Oggetto: [ID: 9825] Procedura di Valutazione di impatto ambientale (V.I.A.), ai sensi dell'art. 23 del D.Lgs. 152/2006, e s.m.i., relativa al progetto di impianto agrivoltaico denominato "OLMEDO", sito nei comuni di Olmedo (SS) e di Sassari, con potenza 132,126 MWp, con annesso sistema di accumulo a batterie di potenza 40 MW, comprese opere di connessione alla R.T.N. Proponente: Lightsource Renewable Energy Italy SPV 12 S.r.l. I. Autorità Competente: Ministero dell'Ambiente e della Sicurezza Energetica (M.A.S.E.). Osservazioni.

OGGETTO: [ID: 9825] Procedura di Valutazione di impatto ambientale (V.I.A.), ai sensi dell'art. 23 del D.Lgs. 152/2006, e s.m.i., relativa al progetto di impianto agrivoltaico denominato "OLMEDO", sito nei comuni di Olmedo (SS) e di Sassari, con potenza 132,126 MWp, con annesso sistema di accumulo a batterie di potenza 40 MW, comprese opere di connessione alla R.T.N. Proponente: Lightsource Renewable Energy Italy SPV 12 S.r.l. Autorità Competente: Ministero dell'Ambiente e della Sicurezza Energetica (M.A.S. E.).
Richiesta contributi istruttori

Oggetto: **Procedura di Valutazione di impatto ambientale (V.I.A.), ai sensi dell'art. 23 del D. Lgs. 152/2006, e

- A01 Schematizzazione Interferenza opere SIMR
- A02 Schematizzazione Attraversamento condotta
- A03 Schematizzazione Parallelismo condotta

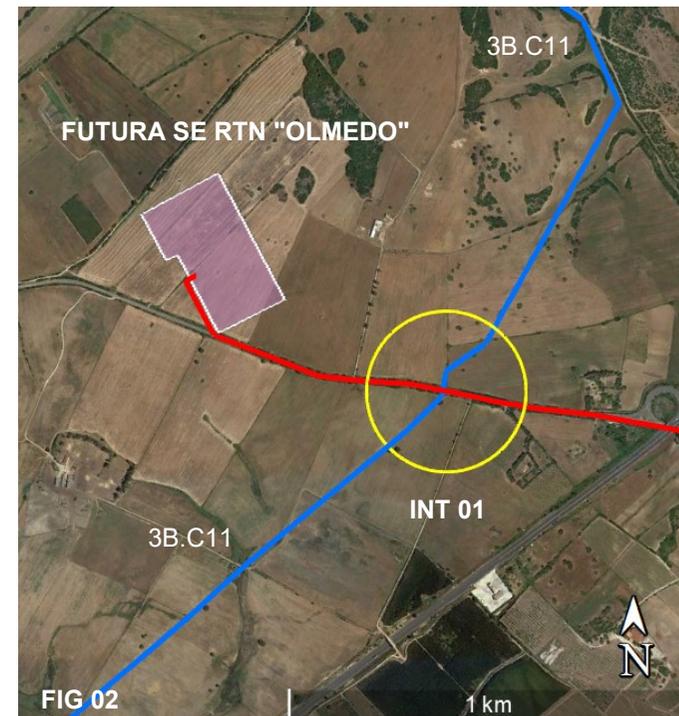
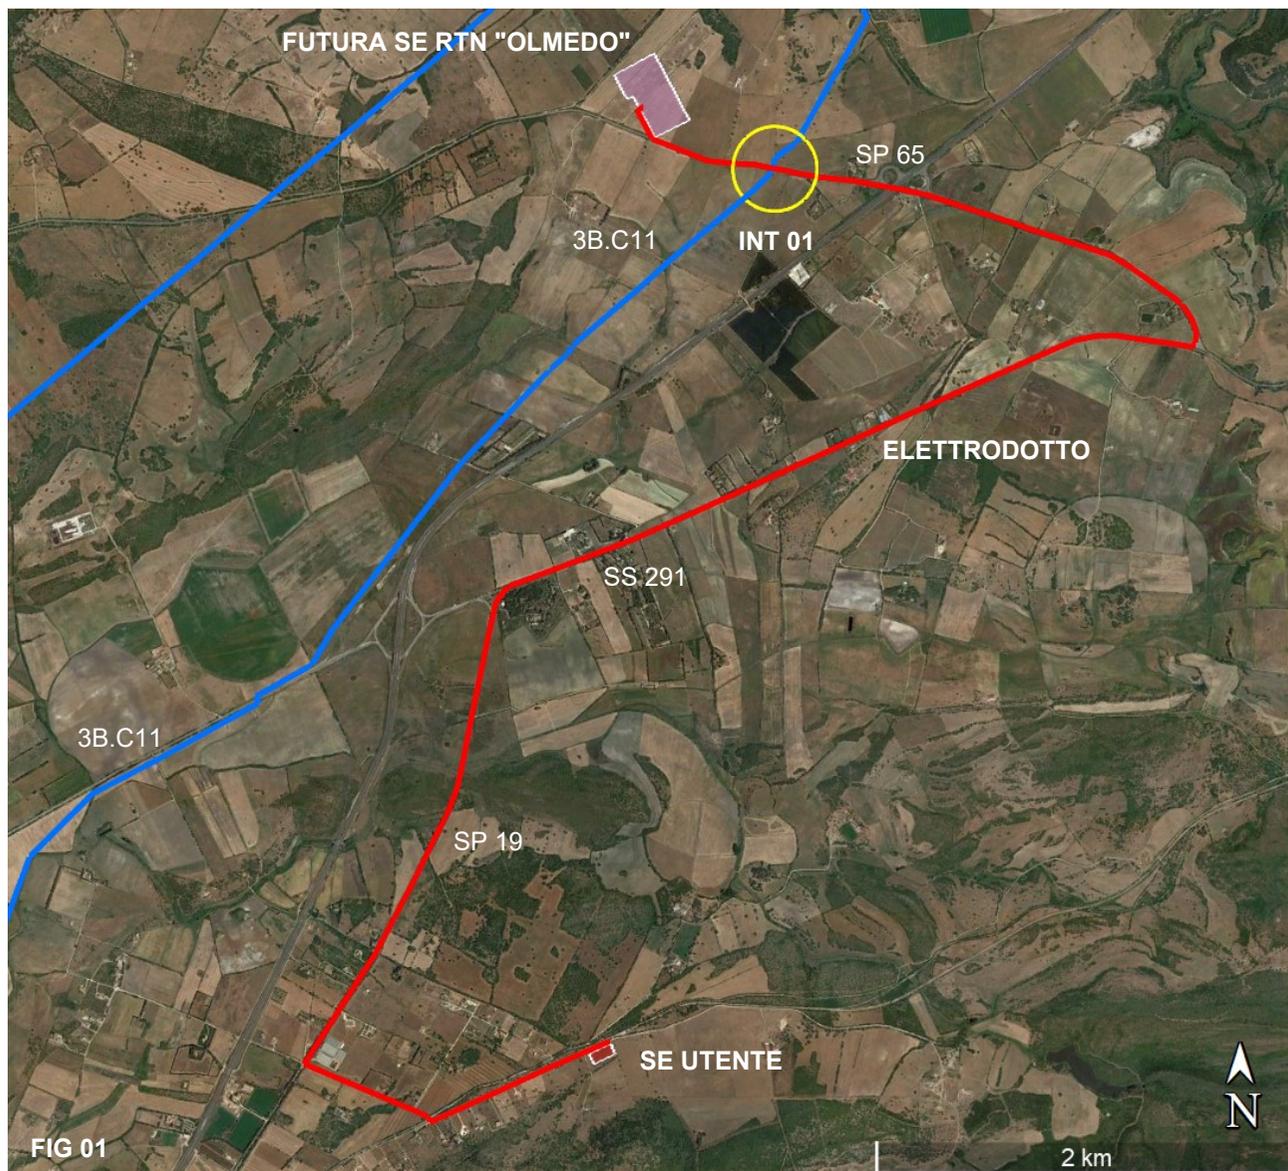
- 3) con riferimento alla schematizzazione di cui Allegato 01 si rileva che il tracciato dell'elettrodotto di connessione a 36 KV tra il campo agrivoltaico e la nuova Stazione Elettrica "Olmedo" della RTN, di futura realizzazione, interferisce con il sedime dell'opera acquedottistica sopra descritta nella seguente sezione:

- a) INT01 – SIMR 3B.C11. L'interferenza si realizza in corrispondenza dell'attraversamento della SP 65 da parte della condotta SIMR, ubicato in prossimità del Km 2,290 della SP 65. In quel tratto la condotta SIMR attraversa la sede stradale perpendicolarmente all'asse stradale mentre l'elettrodotto, la cui posa è prevista in parallelo all'asse stradale, risulta avere tracciato ortogonale a quello della condotta SIMR in quel tratto (si veda Allegato 01, Fig 02);

Si ritiene pertanto necessario che la Direzione Generale in indirizzo richieda alle società proponenti di chiarire se gli attraversamenti del sedime SIMR debbano essere considerati distinti: uno per ciascun dei tre interventi; ovvero se è prevista la realizzazione di un solo attraversamento che ospiterà i cavidotti degli elettrodotti dei tre interventi censiti più sopra.

Nel caso si tratti di elettrodotti indipendenti occorre che i tratti in attraversamento del sedime SIMR da parte dei tre elettrodotti siano posti ad una mutua distanza tale da garantire l'esecuzione degli

interventi di manutenzione ordinaria e/o straordinaria sulla condotta SIMR senza ulteriore aggravio di costi per l'ENAS e in modo che sia salvaguardata la sicurezza e la regolarità dell'esercizio della condotta idrica, e comunque ad una mutua distanza non inferiore a 20 m.

ALLEGATO 03

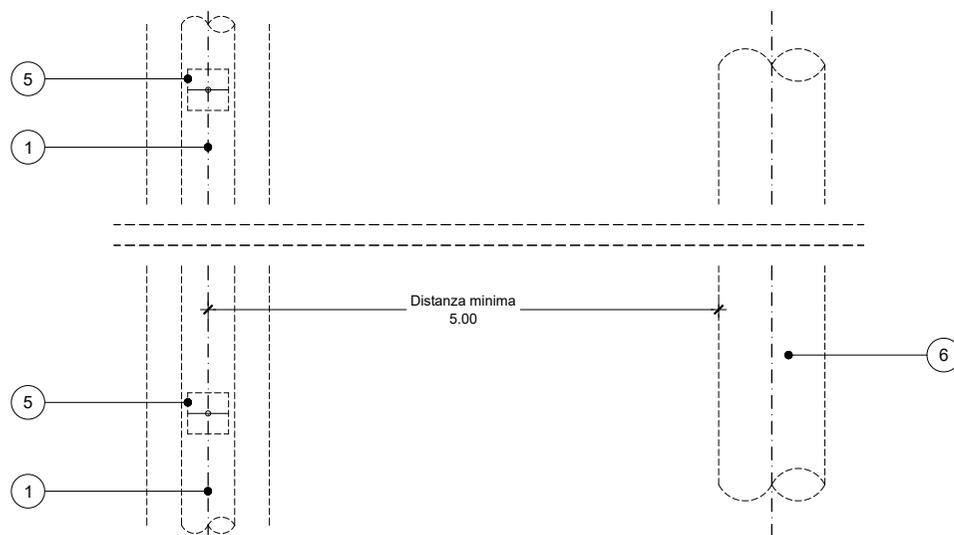
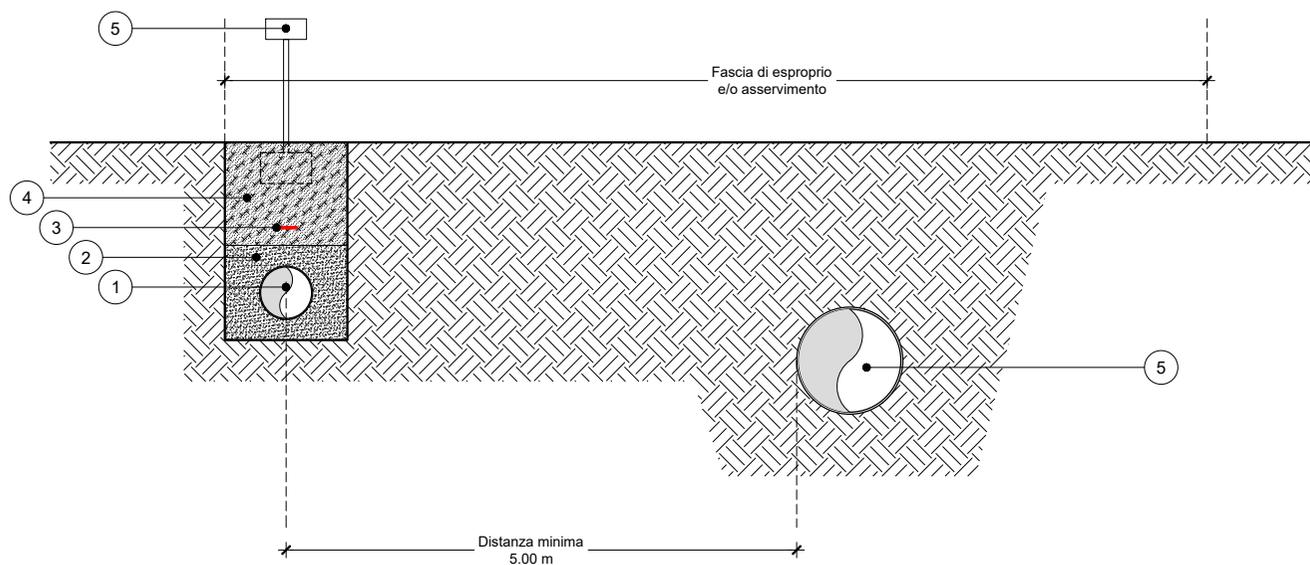
- 6) nell'elaborato di progetto denominato "Attraversamento TOC" sono riportate in maniera schematica le sezioni tipo di scavo in relazione alle diverse situazioni del piano di campagna, nonché possibili modalità di risoluzione delle interferenze con corsi d'acqua, naturali o artificiali, e con generici sottoservizi interrati. In particolare, è prevista la risoluzione di eventuali interferenze dell'elettrodotto con le tubazioni interrate del Consorzio di Bonifica mediante il ricorso a tecniche no-dig (TOC). Detta soluzione appare del tutto condivisibile ma deve essere dettagliata e declinata anche per l'interferenza con la condotta del SIMR, mediante adeguati elaborati grafici che dovranno essere coerenti con le soluzioni adottate da ENAS (si vedano Allegati 2 e 3).

- 1) relazione sulle interferenze dei lavori con le opere del SIMR, illustrativa delle modalità di risoluzione delle interferenze e delle soluzioni tecnologiche adottate. Queste dovranno essere compatibili con le modalità standard adottate dall'ENAS per la risoluzione delle interferenze originate da attraversamenti e/o parallelismi, in particolare dovrà essere assicurata la coerenza con gli schemi tipo allegati (allegati 02 e 03).
La relazione tecnica dovrà anche chiarire se le opere di attraversamento del sedime SIMR da parte l'elettrodotto di connessione di questo intervento saranno condivise con quelle relative all'intervento "F-Puti" e all'intervento "Ruma", ovvero se in corrispondenza di ciascuna interferenza le opere di attraversamento del sedime del SIMR saranno distinte per ciascun intervento. In ogni caso dovrà essere prodotta apposita documentazione attestante l'avvenuto coordinamento tra le proponenti in ordine alla soluzione adottata; in caso di attraversamenti distinti, la documentazione dovrà indicare la posizione reciproca di ciascun attraversamento che sarà meglio rappresentata in apposito elaborato grafico;

- 2) elaborati grafici di dettaglio (planimetrie, sezioni, profili, particolari costruttivi) in numero tale da fornire un'adeguata descrizione delle soluzioni tecnologiche e costruttive proposte, sviluppati in adeguata scala di rappresentazione e debitamente quotati, in cui sia riportata l'esatta posizione delle interferenze generate dagli attraversamenti e quelle generate da eventuali parallelismi, e dai quali sia possibile per ciascuna interferenza censita desumere l'esatta posizione dell'elettrodotto e della condotta SIMR, nonché ingombri, dimensioni, spessori, altezze dei manufatti e degli elementi di impianto nonché i reciproci rapporti spaziali tra le opere interferenti e le opere del SIMR.
